DODATEK Č. 2 **ke Smlouvě o dílo**

uzavřené podle ust. § 2586 a násl. zákona č. 89/2012 Sb., občanský zákoník, ve znění pozdějších předpisů
„České Budějovice, Hlinecká ulice (Vrbenská-Dobrovodská) - stavební úpravy“

číslo smlouvy objednatele: 2020000768
číslo smlouvy zhotovitele: S21-017-0030
číslo veřejné zakázky: 20013

Hlinecká ulice (Dobrovodská-Vrbenská), stavební úpravy
Popis změn oproti DSP

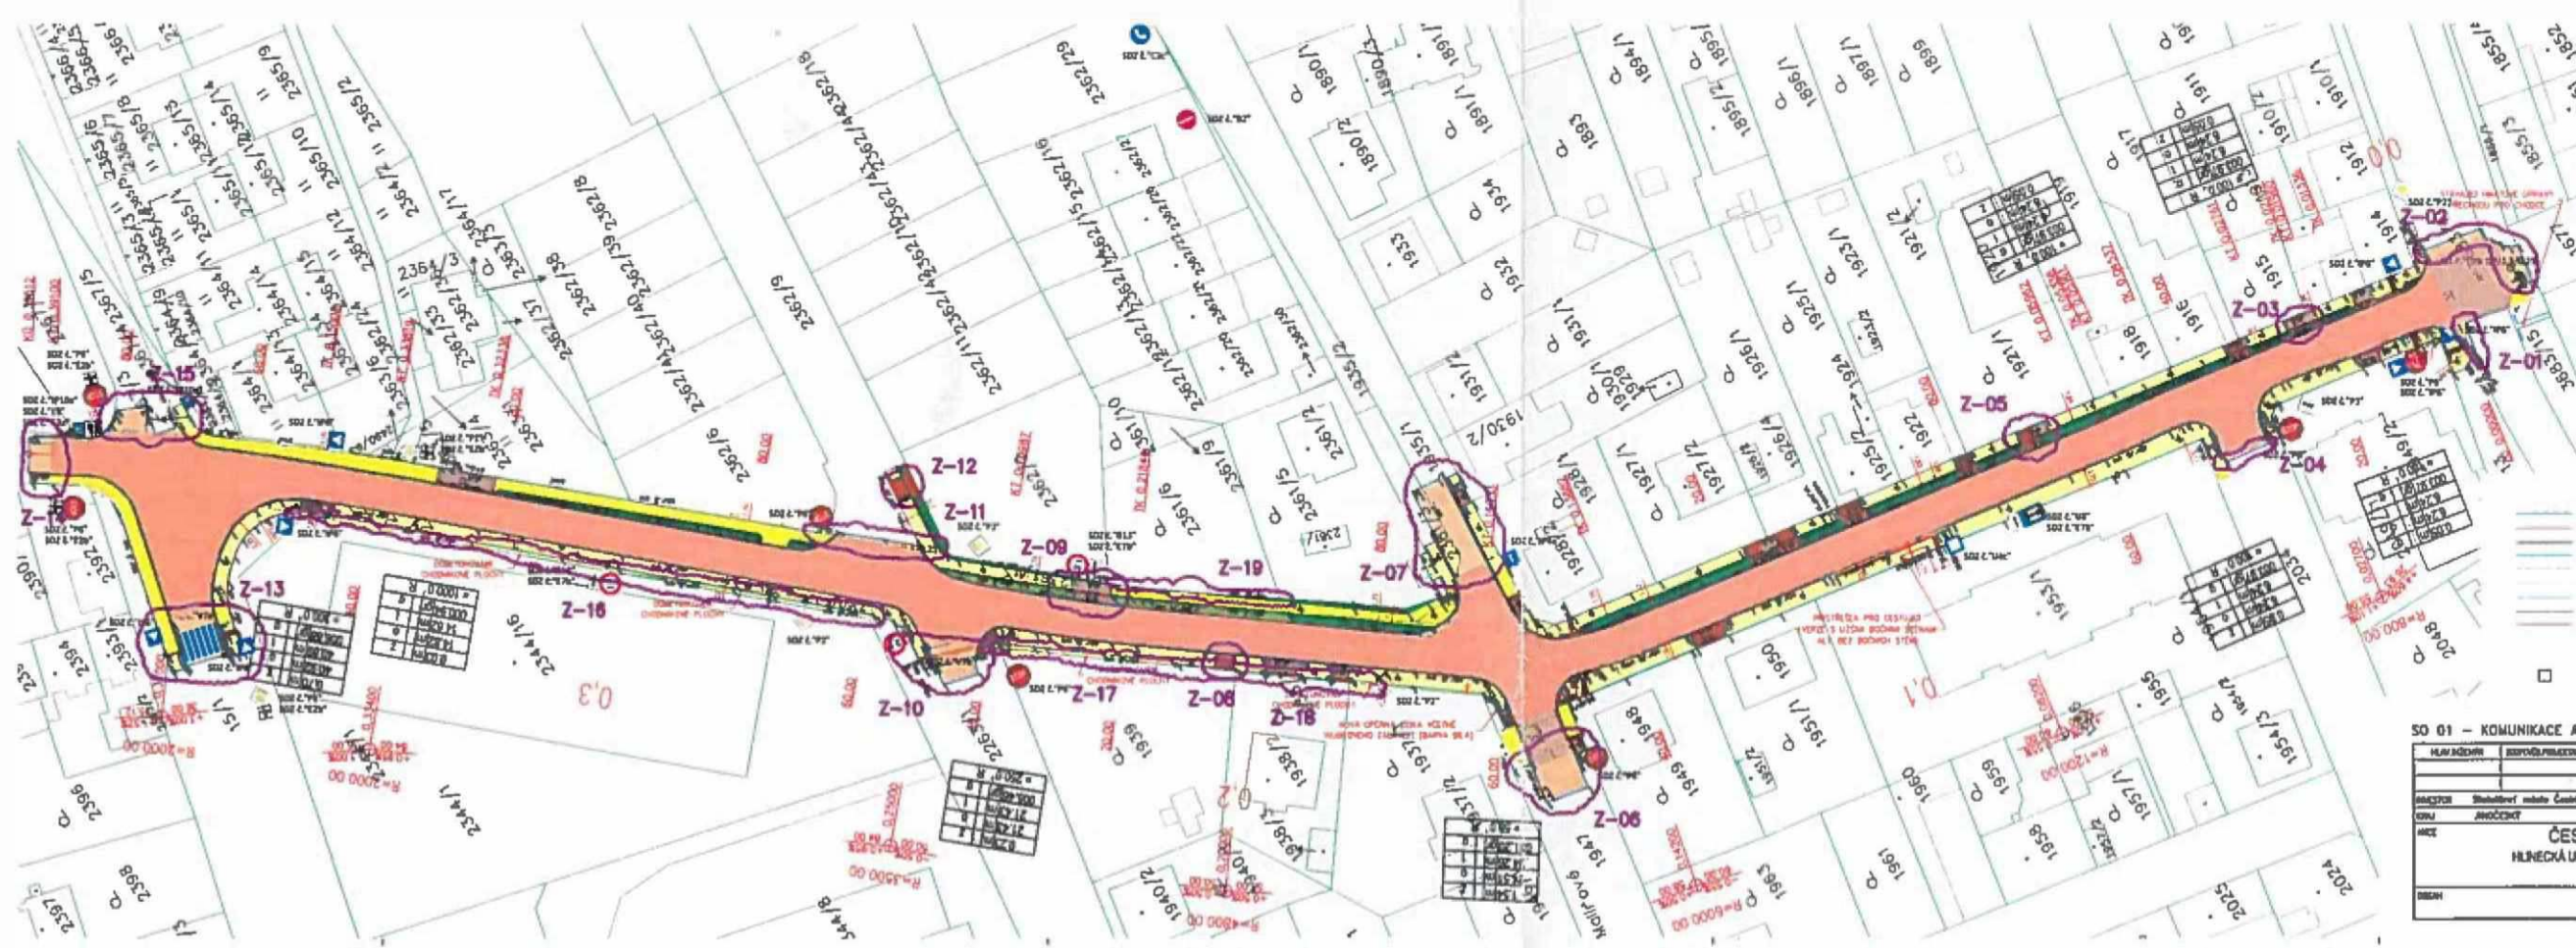
Z-01, Z-02

Oprava povrchu vozovky silnice II/156 ve správě SÚS dle skutečného rozsahu výkopů pro kanalizaci, vodovodu, veřejné osvětlení a pokládku nových obručníků.

Z-03

Nový vjezd na parcelu proveden na pokyn objednatele, hradil majitel pozemku.

Z-04

Prodloužení rekonstrukce. Těsně za hranicí rekonstrukce dle DSP byla poškozená vozovka. Dle požadavku SVS MMČB.

Z-05

Rozšíření vjezdu hradil majitel pozemku.

Z-06

Rozšíření plochy opravy povrchu vozovky. Za hranicí rekonstrukce dle DSP byla poškozená vozovka. Dle požadavku SVS MMČB.

Z-07

Oprava povrchu vozovky provedena po rekonstrukci plynovodu. Hradil zhotovitel plynovodu.

Z-08

Vjezd zrušen na pokyn objednatele.

Z-09 + Z-12

Po jednání s majitelem objektu byl vjezd přesunut z ul. El.Krásnohorské do ul. Hlinecká.

Z-10

Po projednání s objednatelem, SVS MMČB a projektantem byla hranice rekonstrukce posunuta do ul. EL.Krásnohorské a zároveň upraveno místo pro přecházení.

Z-11

Prodloužení rekonstrukce. Těsně za hranicí rekonstrukce dle DSP byla poškozená vozovka. Dle požadavku SVS MMČB.

Z-12 viz Z-09

Z-13

Hranice rekonstrukce posunuta tak, aby nekončila v polovině přechodu pro chodce.

Z-14

Hranice rekonstrukce posunuta za opravu kanalizačního řádu prováděnou firmou ČEVAK.

Z-15

Rozšíření plochy opravy povrchu vozovky. Za hranicí rekonstrukce dle DSP byla poškozená vozovka. Dle požadavku SVS MMČB.

Z-16

Osazení obrubníku + dobetonování plochy k podezdívce plotu. Po dohodě s objednatelem a SVS MMČB z důvodu výškové kolize dlažby chodníku a základu podezdívky.

Z-17

Osazení obrubníku + dobetonování plochy k podezdívce plotu. Po dohodě s objednatelem a SVS MMČB z důvodu výškové kolize dlažby chodníku a základu podezdívky.

Z-18

Dobetonování plochy ve vjezdech. Po dohodě s objednatelem a SVS MMČB z důvodu výškové kolize dlažby chodníku a základu podezdívky.

Z-19

Dobetonování plochy mezi obrubníkem a podezdívkou plotu. Po dohodě s objednatelem a SVS MMČB z důvodu následné údržby.

Dopravně-inženýrské opatření
HLINECKÁ ULICE
(Vrbenská - Dobrovodská)
stavební úpravy

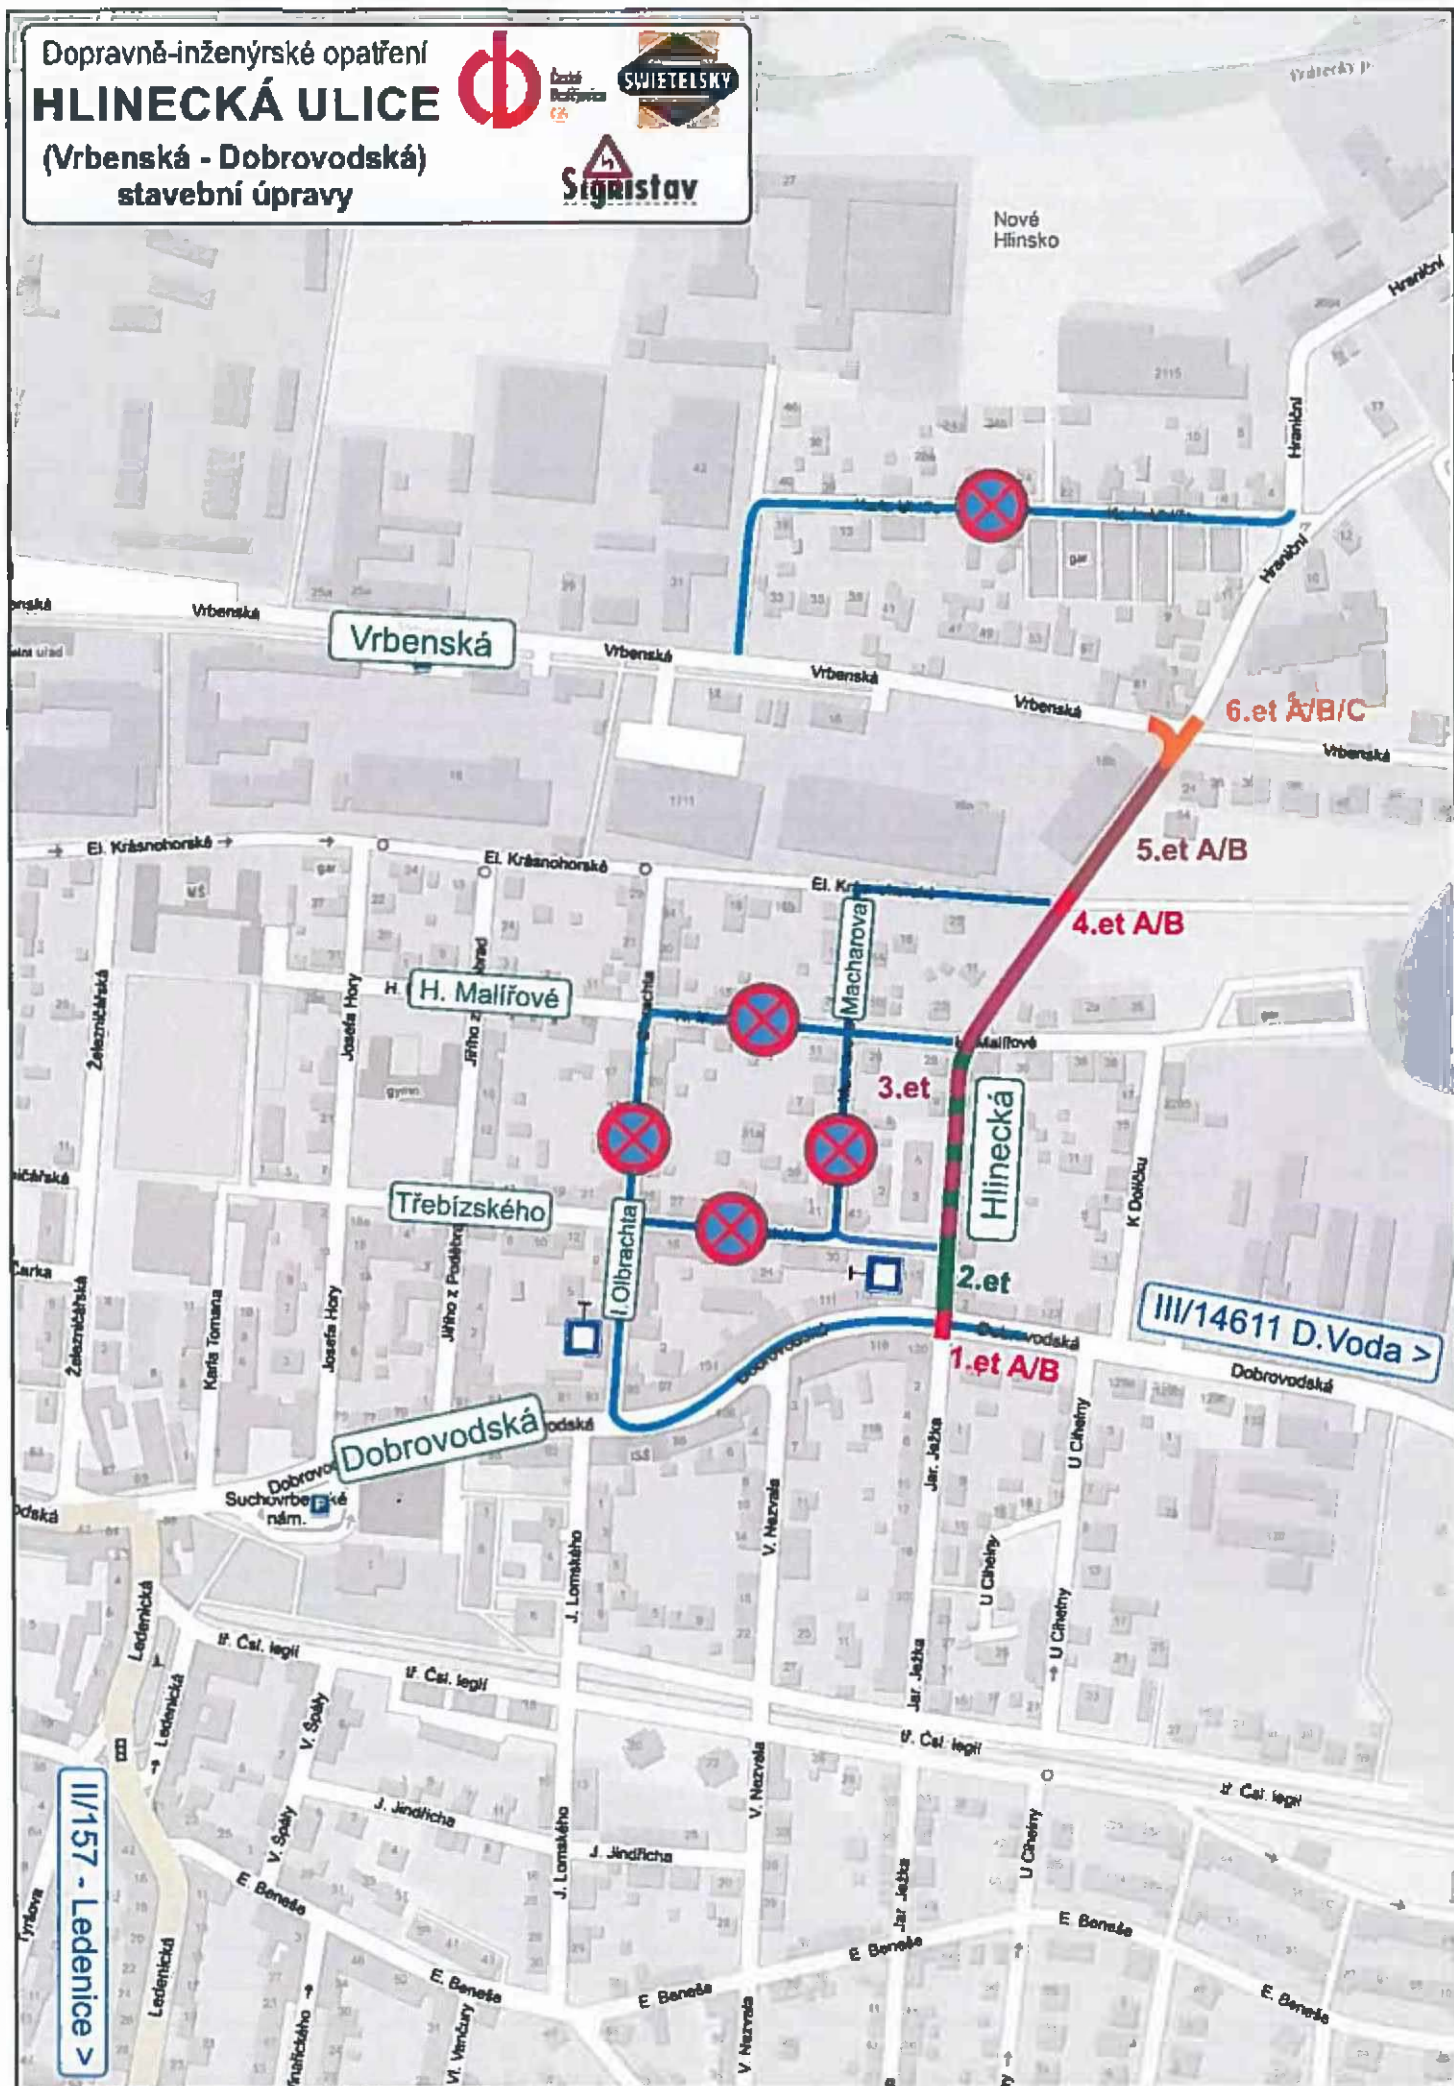
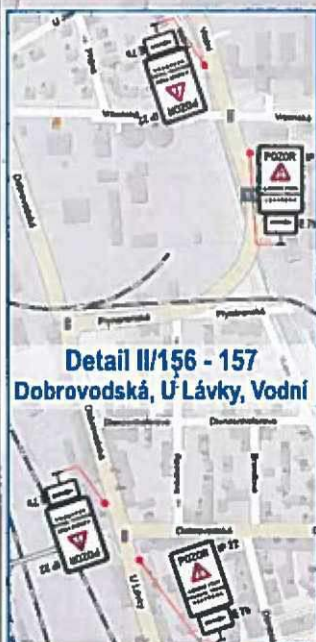
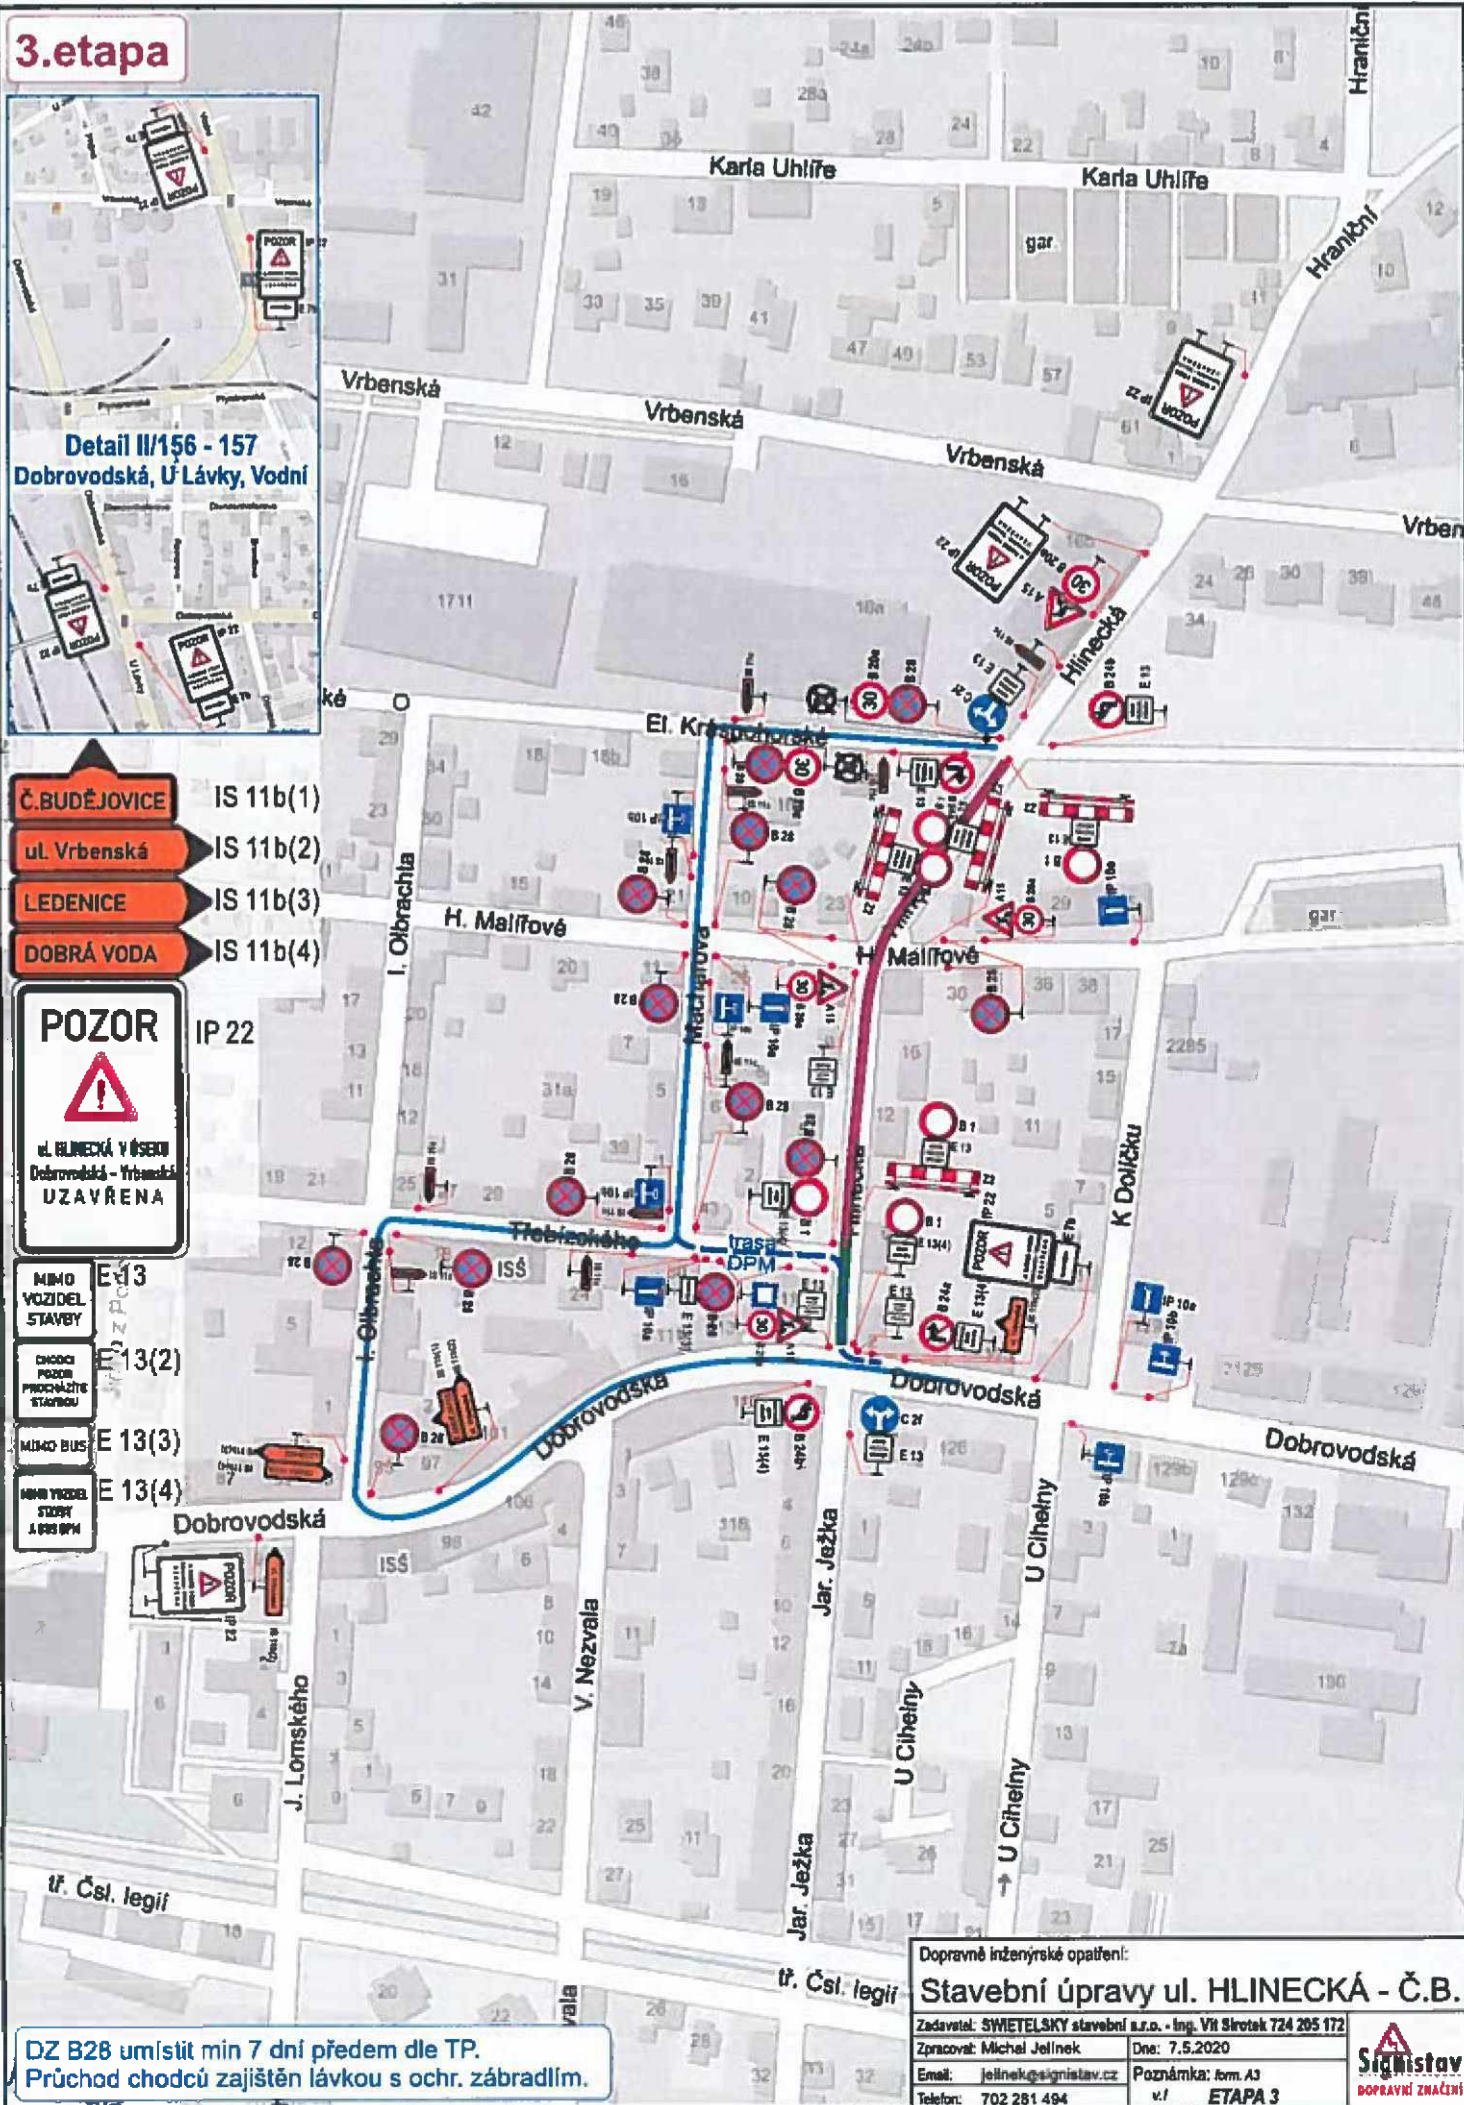
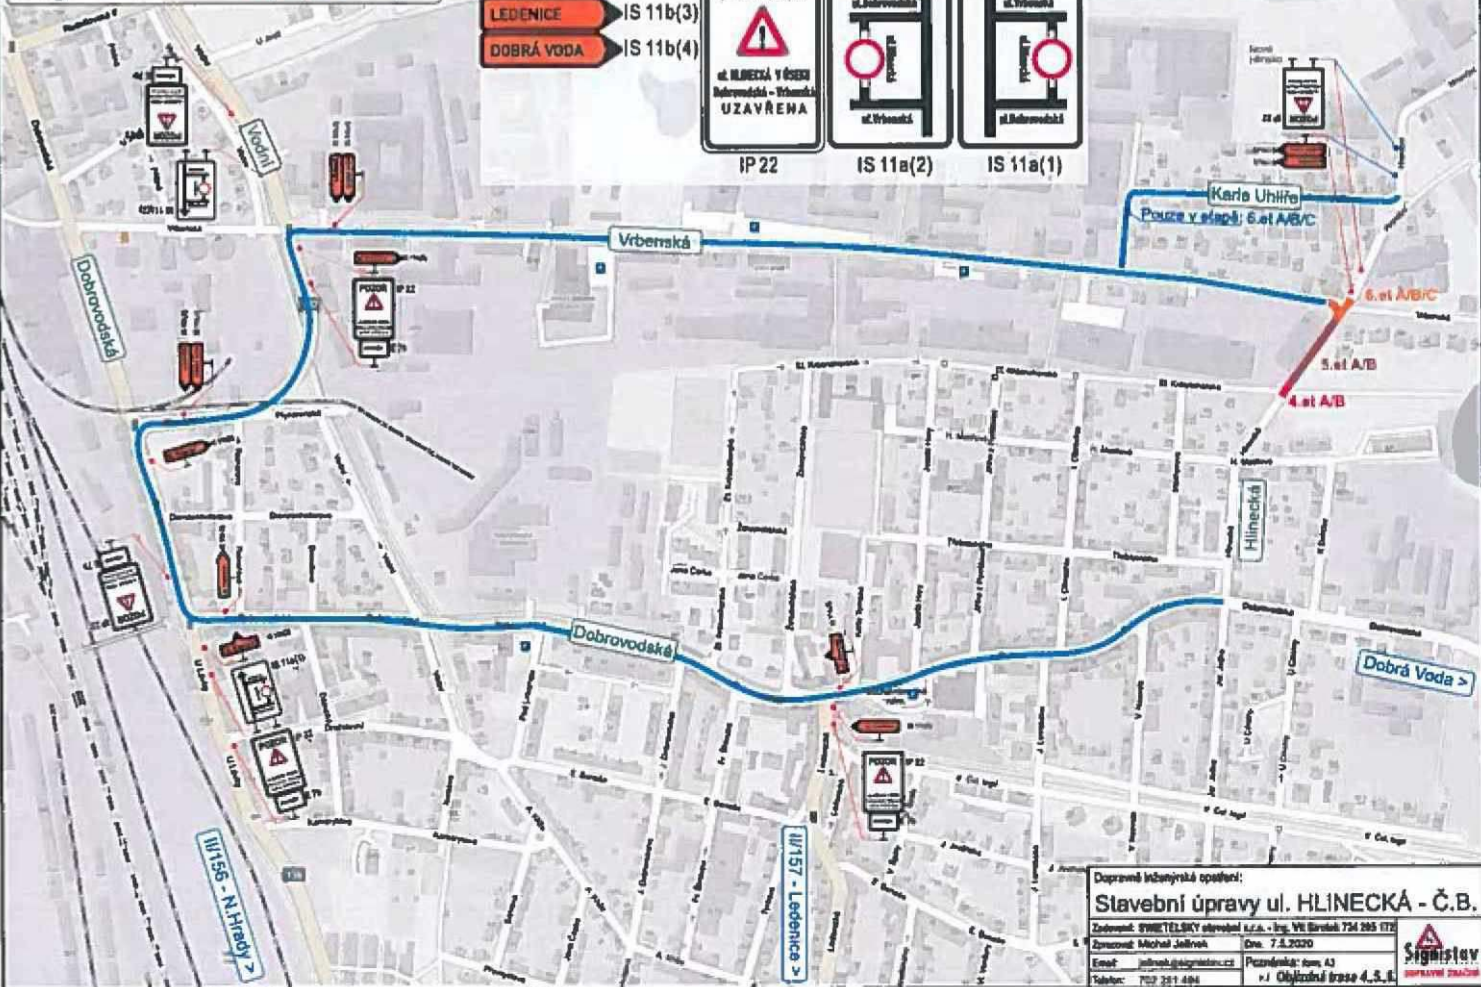
Projektové PD DIO je uvedeno slovy "Návrh DIO je pouze předběžný a musí být před realizací stavby projednán a koordinován". Výkresy tedy musely být vypracovány znova a opakovaně projednány na dotčených úřadech, vč. vyjadřovacích protokolů.

PD DIO nereflkuje požadavky MMČB na objízdné trasy, které vznikly před realizací a v PD zcela absentují. V DIR jsou obj.trasy nejen lokální, ale i odklánějící z celé oblasti stavby.

PD člení stavbu na 8 etap. Ve vydaném DIR na 11+1 etap, včetně 80 dní závěrečné 12. etapy na dobu předčasného užívání.

DIR obsahuje další doplňující požadavky MMČB na úpravy vnitrobloků a odklony dopravy na obj.trasy. V původní PD bylo vše ponecháno vnitroblokem i bez návěštění, natož obj.trasy. Tyto změny musely být taktéž vytvořeny, projednány a stanoveny.

DIR obsahuje doplňující požadavky DPM ČB pro zajištění průjezdnosti.

PD DIO počítá s jednoduchým řízením pomocí max.dvouhlavé sestavy SSZ. Skutečnost po projednání s PČR a ODaSH byla dvouhlavá + v dalších etapách tříhlavá sestava SSZ.

PD DIO obsahuje kusový materiál cca 390 ks v 8 etapách a DIR 430 ks v 11+1 etapách.

Z tohoto výčtu je evidentní, že tyto dvě PD (zamýšlená a skutečně požadovaná/realizovaná) jsou naprosto rozdílné co se týká jak množství materiálu, tak rozsahu ovlivněného území - realizované DIO se muselo podřítit aktuálním požadavkům vzniklým při projednání DIR a realizaci samotné.
